SERVICE-INFO

Sprememba materiala preusmerjevalnega valja 532 0294 10

Št. LuK-AS: 532 0294 10

Slika 1: 532 0294 10 (stara različica)

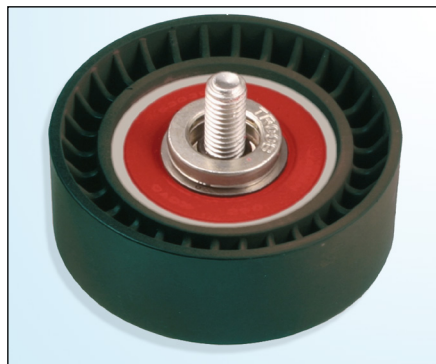
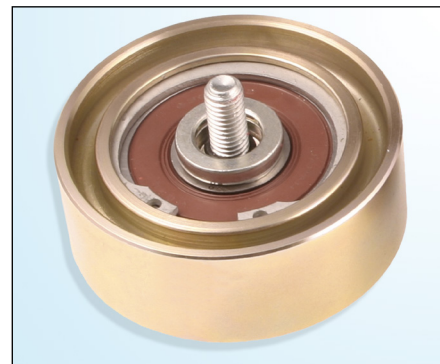
V sklopu neprestanega izpopolnjevanja naših izdelkov smo tekalno površino preusmerjevalnega valja **532 0294 10** spremenili s plastike na kovino.

V prehodni fazi lahko dobavljamo tako plastične kot kovinske preusmerjevalne valje.

Oba preusmerjevalna valja se lahko kljub njuni različni izvedbi neomejeno uporabljata za vozila, navedena v katalogu.
